Zakład Usług Kominarskich Daniel Okruch

Dotyczy: ul. Limanowskiego 3m13

Przeprowadzono kontrolę przewodów kominowych w pionie kuchni w/w mieszkania.

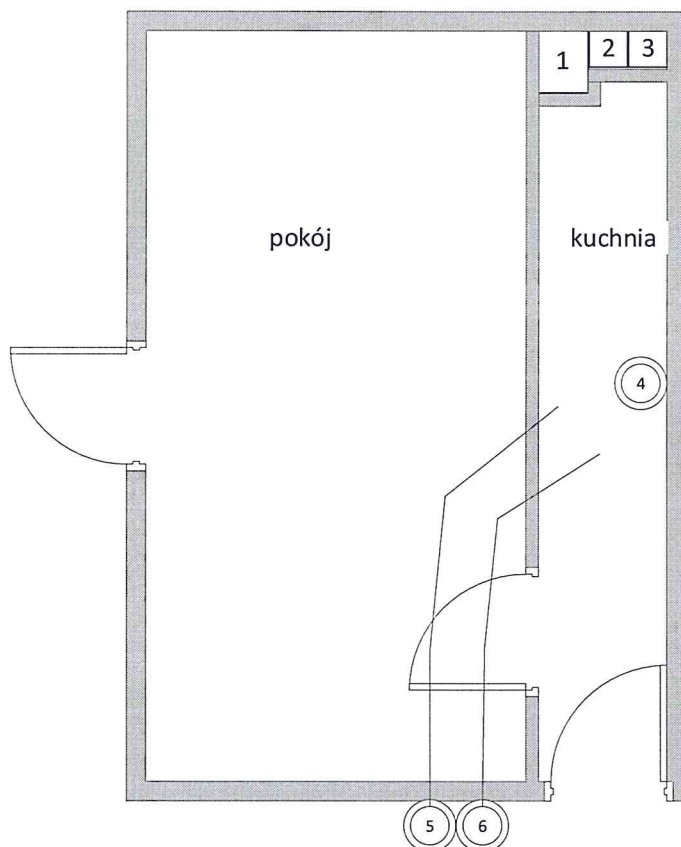
Celem zapewnienia wentylacji łazienki i przewodu spalinowego należy wyprowadzić ponad dach po elewacji lub po klatce schodowej dwóch przewodów wentylacyjnego z łazienki oraz spalinowego (Przewody Nr 5 i 6). Wentylacja kuchni bez zmian

Zapewnić stały dopływ powietrza do mieszkań w ilości niezbędnej do prawidłowego działania urządzeń podłączonych do przewodów kominowych.

Piec kaflowy do likwidacji.
